Modulo per la presentazione delle osservazioni per i piani/programmi/progetti sottoposti a procedimenti di valutazione ambientale di competenza statale

COMUNE DI ACQUAVIVA COLLECROCE

ID: 9663 **Progetto di un impianto eolico denominato "Acquaviva Collecroce", costituito da n. 10 aerogeneratori, per una potenza complessiva di 60 MW, da realizzarsi nei Comuni di Acquaviva Collecroce, San Felice del Molise, Palata, Castelmauro, Tavenna e Montecilfone (CB)**

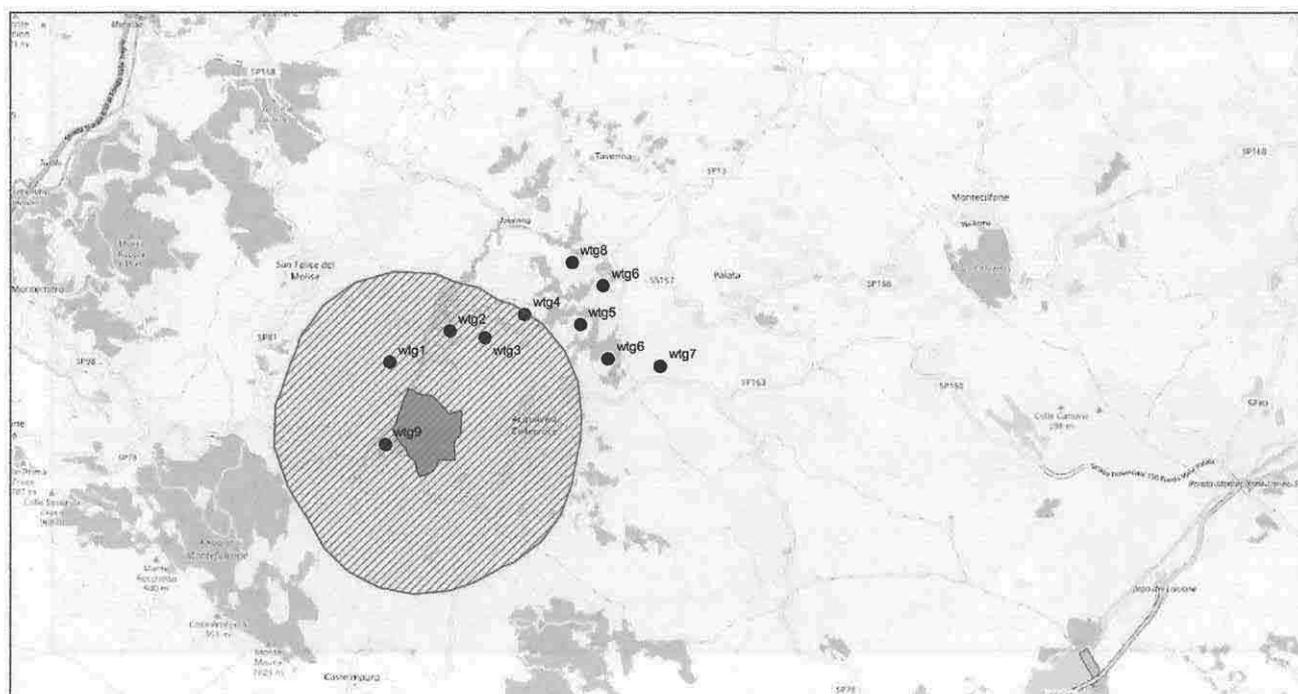
Prendendo in esame la zona ZSC-SIC IT7222210 (Cerreta di Acquaviva) la conformazione degli aerogeneratori risulta come da figura sottostante:

Considerando un buffer di 2 km, come indicato in figura dall'area tratteggiata, ricadono all'interno dello stesso gli aerogeneratori WTG9 (200 m circa dall'area ZSC), WTG1 (620 m circa dall'area ZSC), WTG2 (1.200 m circa dall'area ZSC), e WTG3 (1.380 m circa dall'area ZSC).

Nello studio viene verificato l'impatto dell'aerogeneratore WTG9 più prossimo all'area protetta. Lo studio a supporto del progetto, però, non prende in considerazione che la **zona ZSC IT7222210 (Cerreta di Acquaviva) ha una larghezza massima di 1.150 m** circa e che, in base agli studi riferiti nell'elaborato, con una influenza che va dai 500 agli 800 m il danno all'avifauna sarebbe

ingente, coinvolgerebbe l'area SIC per almeno la metà della sua estensione. Infatti, sottraendo i 200 m che distanziano l'aerogeneratore dalla zona ZSC, rimarrebbero un raggio di 300 m nel quale si registrerebbe la perdita del 95% dell'avifauna e altri 300 m nel quale si potrebbe avere un calo significativo dell'avifauna protetta. Visto che la larghezza della zona ZSC è di 1.150 m, il raggio di azione di 500 m all'interno di tale zona avrebbe un **effetto negativo** su quasi la **metà della zona protetta**. Considerando inoltre che gli aerogeneratori sono posizionati tutto intorno alla zona ZSC su un fronte che, in senso orario, va da ovest (WTG9) a nord-est (WTG3), essi potrebbero causare la decimazione degli uccelli che tenterebbero una migrazione per esigenze alimentari o di nidificazione su quel fronte.

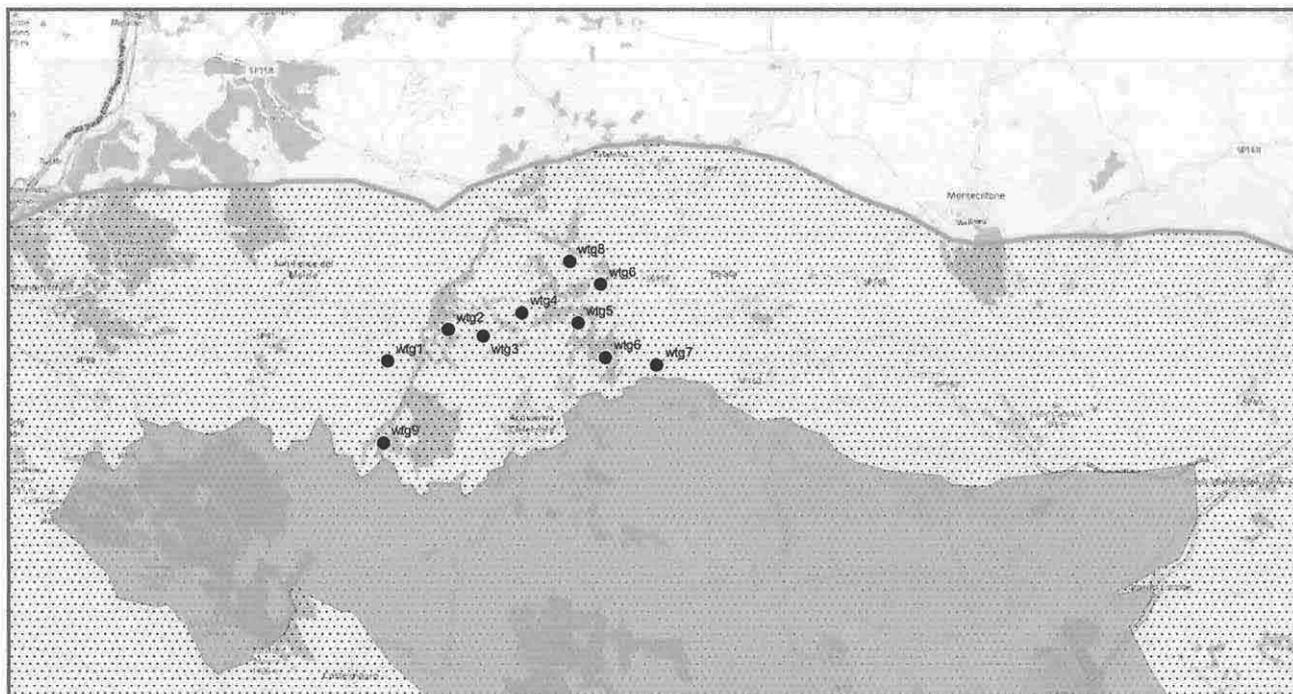
Allo stesso modo, considerando la zona **ZPS IT7228230 (Lago di Guardialfiera – Fiume Biferno)** la zona buffer, come da Legge Regionale n. 23 del 2014, risulta essere di 4 km e **interessa l'intero parco eolico** come da figura sottostante:

Nello **studio**, vengono **presi in esame solamente** gli aerogeneratori più vicini, **WTG9 e WTG7** rispettivamente a 260 e 230 m. Come già espresso per la precedente ZSC anche in questo caso questi **aerogeneratori** creerebbero la **desertificazione dell'avifauna** per un raggio che va dai 300 ai 500 m. Inoltre, l'intero progetto copre un fronte di 4,5 km a nord della zona ZPS (distanza da WTG9 a WTG7) creando uno **sbarramento alle piccole migrazioni** dovute ad esigenze di alimentazione e di migrazione. A peggiorare il giudizio sulla presente situazione è la condizione espressa nello stesso studio di incidenza ambientale (GRE.EEC.73.IT.W.15235.05.014.04) dove viene spiegato minuziosamente (pag. 102) che *"il rischio è massimo quando le turbine sono poste lungo la fila perpendicolare alla direzione di volo (cfr. andamento sud-nord su figura precedente) e*

minima quando la disposizione è parallela (cfr. andamento est-ovest su figura precedente); inoltre va considerato che il rischio aumenta se le turbine sono disposte in più file tra loro parallele (disposizione di tutti gli aerogeneratori ad esclusione di WTG9)".

Pertanto, l'impatto degli aerogeneratori risulta di rilevante importanza riguardo l'avifauna presente e protetta nella zona ZSC IT7222210 (Cerreta di Acquaviva) e ZPS IT7228230 (Lago di Guardialfiera – Fiume Biferno) creando i presupposti per una desertificazione dell'avifauna in considerevoli tratti del territorio e possibili decimazioni degli esemplari nell'esercizio dell'impianto. Inoltre, la presenza di aerogeneratori nei pressi della ZSC IT722210 (Cerreta di Acquaviva) potrebbe essere così impattante da poter causare la distruzione della stessa e, quindi, tale progetto dovrebbe essere fermato in via precauzionale.

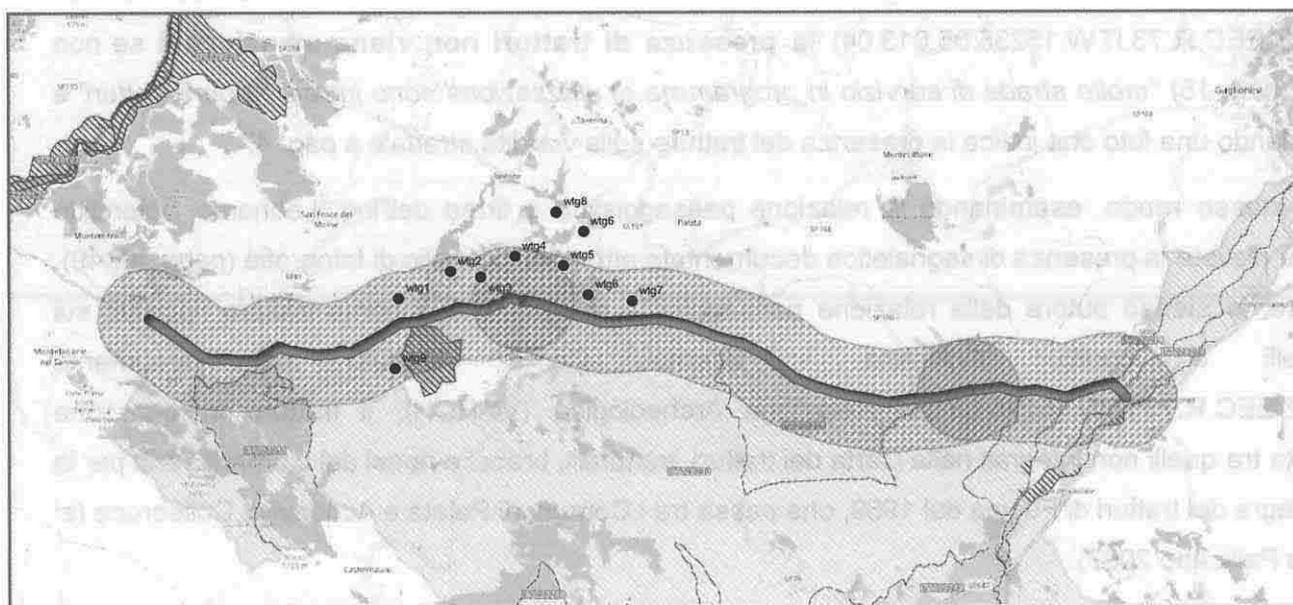
Per la preservazione di tali beni, il D.Lgs 199/2021, ed in particolare all'art. 20 comma 8 lett. C-quater, impone una **distanza di 3 km dai siti di interesse culturale.** Anche la Regione Molise con la DGR n. 187/2022 individua come **inidonee le installazioni** di aerogeneratori ad una **distanza inferiore a 1 km.** La posizione degli aerogeneratori rispetto alla sede del tratturo Ateleta – Biferno è quella rappresentata nella seguente figura, in cui è riportato il buffer di 1 km:

Pertanto, **tutti gli aerogeneratori, ad esclusione di WTG8 e WTG6, risultano in posizione inidonea** rispetto a quanto indicato dalla normativa vigente.

Se, invece, si considera la fascia di rispetto di **3 km** dai siti di interesse culturale, applicabile ai sensi dell'art. 20, comma 8, D.Lgs. 199/2021, **nessuno degli aerogeneratori ricade in posizione idonea secondo la normativa vigente.**
